BAUHERRSCHAFT	
WOHN + STADTBAU GMBH Steinfurter Straße 60 48149 Münster

LPH 05_AUSFÜHRUNGSPLANUNG | Vorabzug
Haus 16A - Dachaufsicht

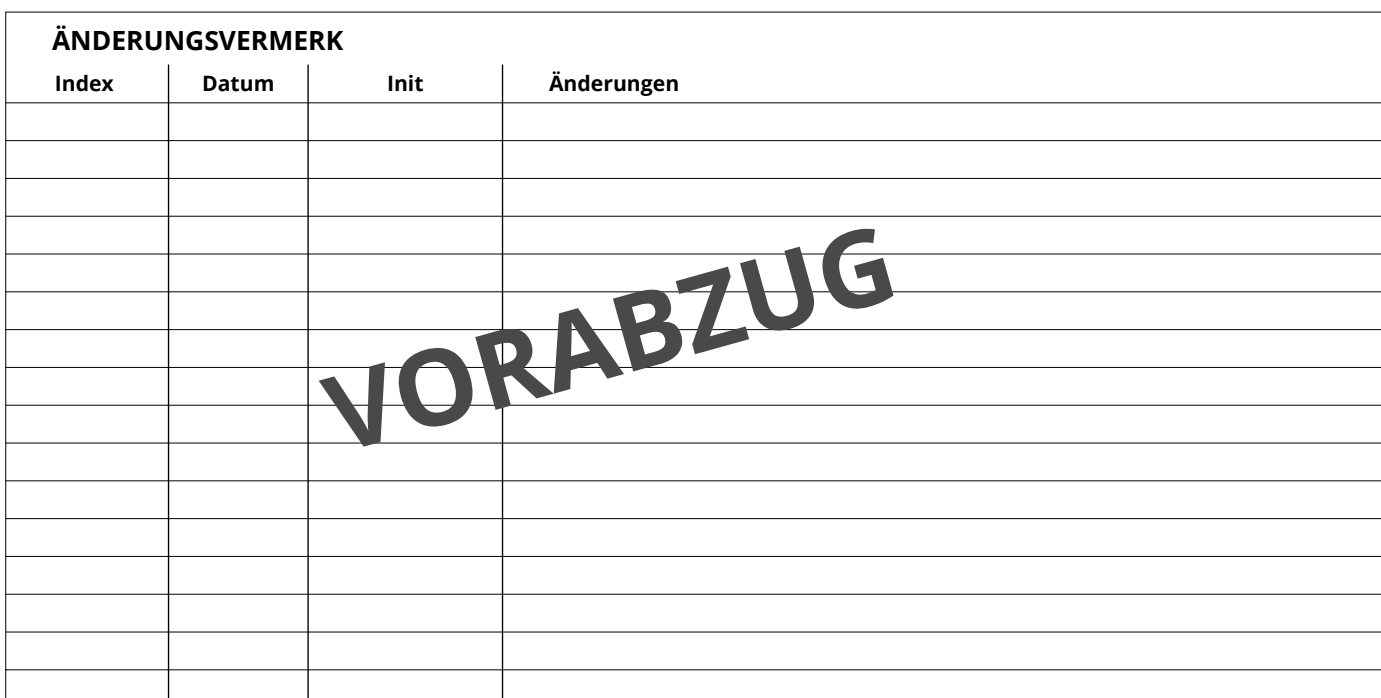
Neue OK FF ist noch nachzunennen.
Hochbauplanung ist gleichermaßen für Haus 16A anzunehmen, da es sich um baugleiche Baukörper handelt.
